수신 : 서울특별시 **버스정책과** 귀하

제목 : 버스중앙차선 정류소(장) 불편사항 및 개선요청

2022.9.18

사진#1 버스중앙선 정류장 모습 (승차대2개,3개)

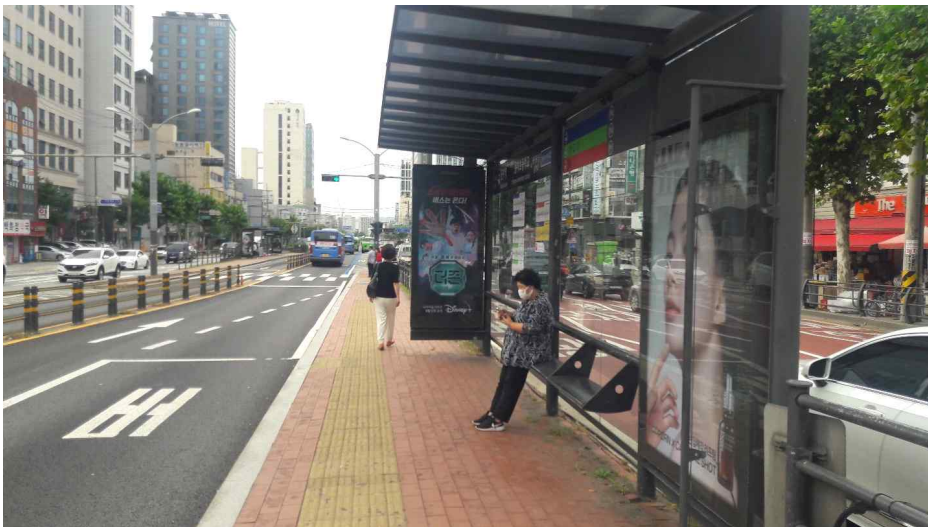
승차대 2개 정류소 특징
 승차대#1에 의자두개 #2에 의자없음
 유리블로이 #1에 4/ #2에 5
 승차대 3개 정류소 특징
 승차대#1,2에 의자두개,#3에 의자없고
 유리블록이 4/4,4/5개임

사진#4 승차대3개가 있는 곳의 3번째는 활용도 거의 Zero

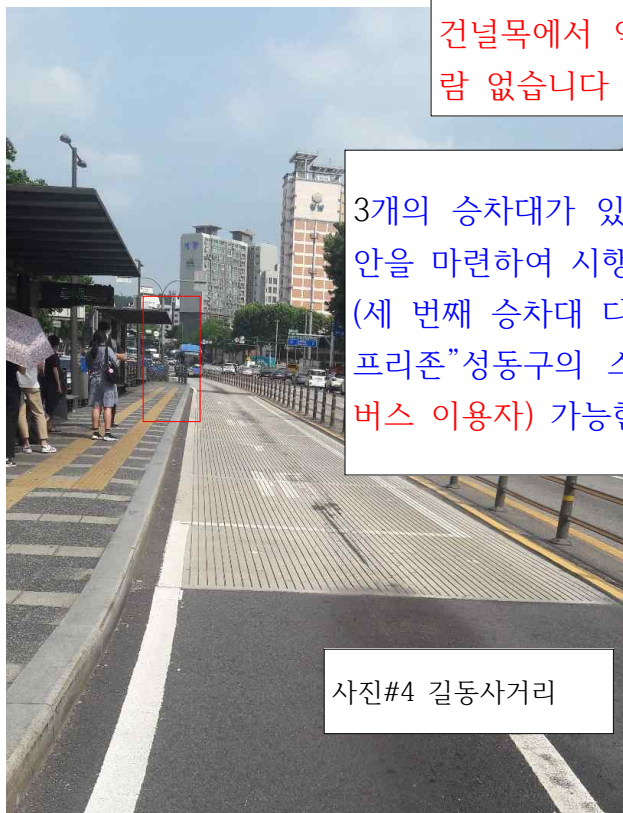
건널목이 정류장 앞,뒤에 있으면 활용도가 있으나 그렇지 않으면 활용도가 거의 없음

길동사거리 강동세무서/동묘역/성신여대/미아리고개의 3번째 승차대 활용여부를 확인하시기 바랍니다

건널목에서 약30M나되어 그쪽까지 가서 버스를 기다리는 사람 없습니다

3개의 승차대가 있는 정류소를 파악하여 가용자산으로 활용하는 방안을 마련하여 시행함으로 예산을 줄이기를 바랍니다
(세 번째 승차대 다른곳으로 이동시 그 위치에 강남구의 “미세먼지 프리존”성동구의 스마트쉼트처럼 동절기 바람막이 역할(특히 심야 버스 이용자) 가능한 부스 설치가능 할 것입니다)

사진#5 승차대3개가 있는 곳의 3번째는 활용도 거의 Zero

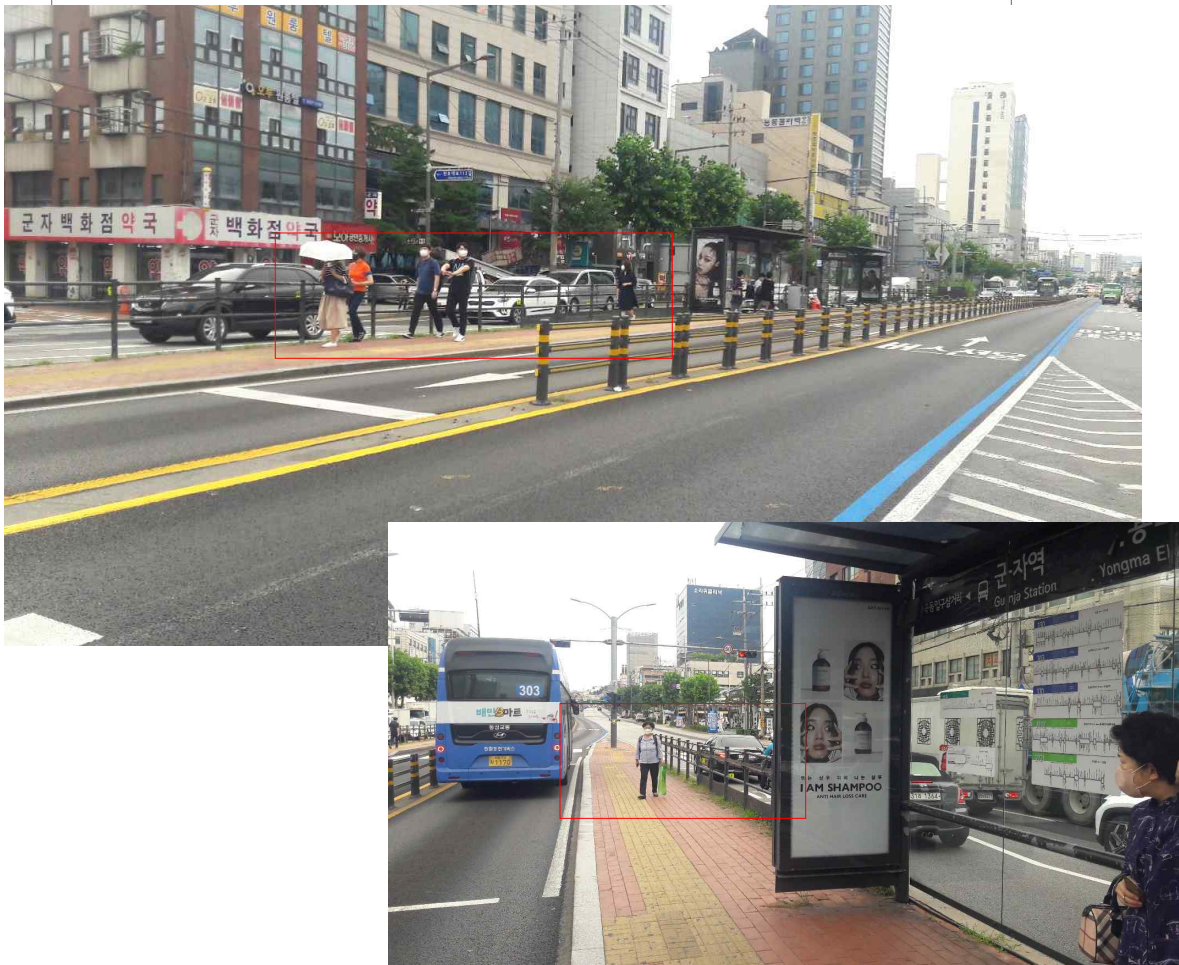
건널목이 정류장 앞,뒤에 있으면 활용도가 있으나 그렇지 않으면 활용도가 거의 없음

길동사거리 강동세무서/동묘역/성신여대/미아리고개의 3번째 승차대 활용여부를 확인하시기 바랍니다

건널목에서 약30M나되어 그쪽까지 가서 버스를 기다리는 사람 없습니다

아예 광도판 불이 꺼져 있습니다

사진#6 동대문역 정류장 (승차대위치)

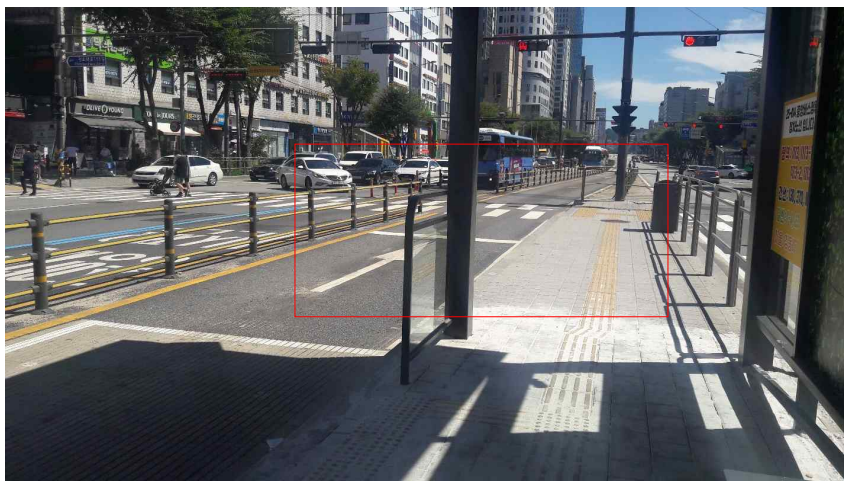
아래 강동역과(사진#7) 같이 건널목앞에 바로 승차대가 설치되면 정류소에 진입
하지 못해 대기하는 버스를 한 대 줄일 수 있음

==> 버스 추월선이 있는 정류장은 승차대가 현재처럼 뒤쪽에 되어야 하지만
그렇지 않는 정류장은 승차대위치를 정류로 기준 2~3개 승차대를 보기좋게 설
치하는 것 보다 승객 및 기사에게 더 편하고 실용적인 배치가 아쉽다고 여겨집니
다

==> 첫 번째 승차대를 건널목기준 앞쪽으로 하는것뿐아니라 두 번째도 간격
를 두고 배치할 이유가 없습니다 바로 옆에 붙여서 배치하면 우천시 우산을 들고
버스 승차하는 시간을 줄일 수 있습니다

사진#6 천호역 정류장 (승차대위치) 쉼터(신규개설)

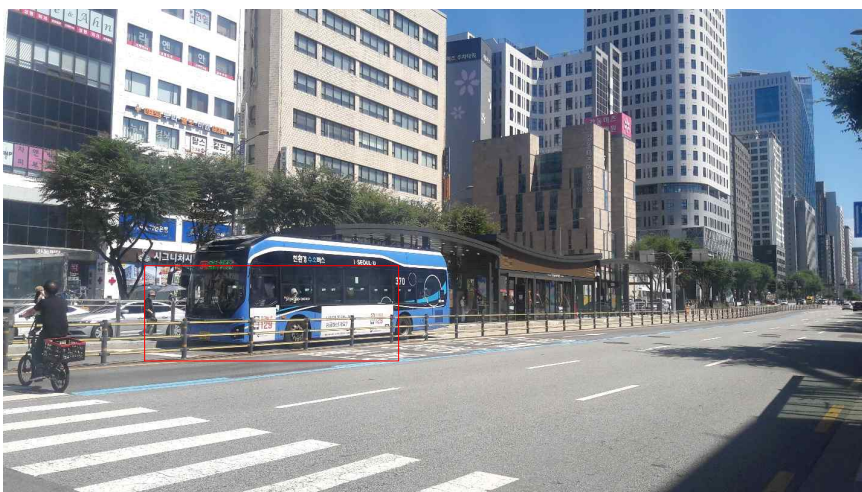
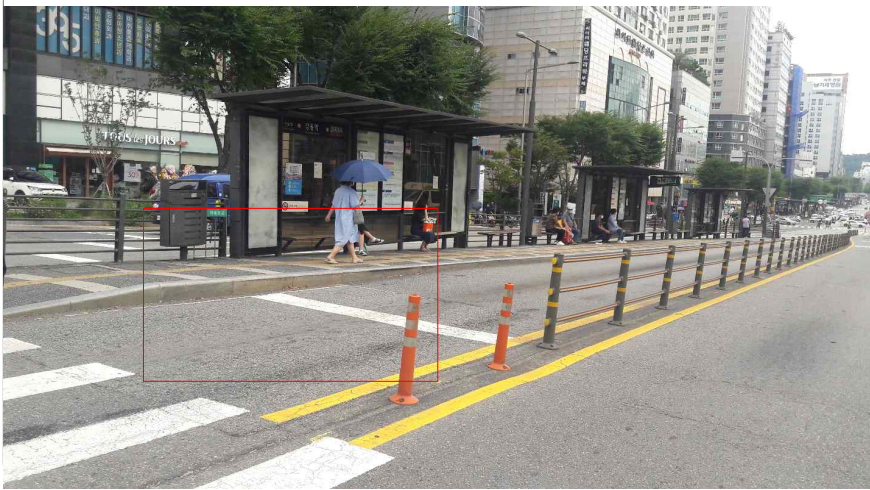
승차대위치에 대해 아쉬움은 있었지만 기존 설치된 것 손대기가 힘든 상황이라 지나쳤는데 이번에 천호역에 쉼터로 신규설치되는 상황에 역시나 앞부분의 공간 여유로 출,퇴근 버스가 많이 몰리는 시간에는 정류장에 진입 못하고 대기했다 진입하는 상황이며 또한 쉼터의 운영방식에 더 시간이 지연됩니다

사진#8 승차대에 의자가 부족해 보입니다(천호대로)

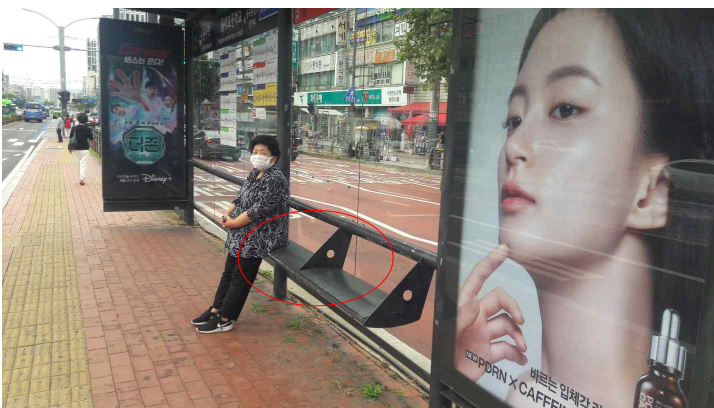
천호대로(길동사거리~동대문구청까지) 중앙차선은 거의 승차대가 2개인데 그중 두 번째는 의자가 아예 없음

의자가 높아 앉기 힘들다고 하시네요

사진#8 승차대에 의자가 부족해 보입니다(미아리고개)

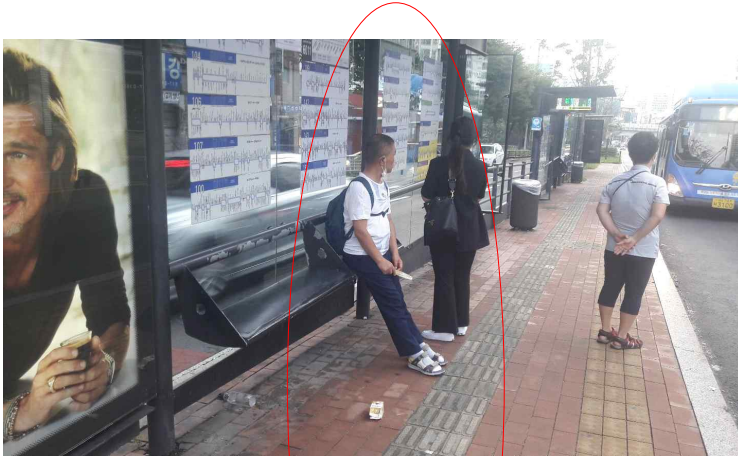
의자가 높아 앉기 힘들다고 하시네요
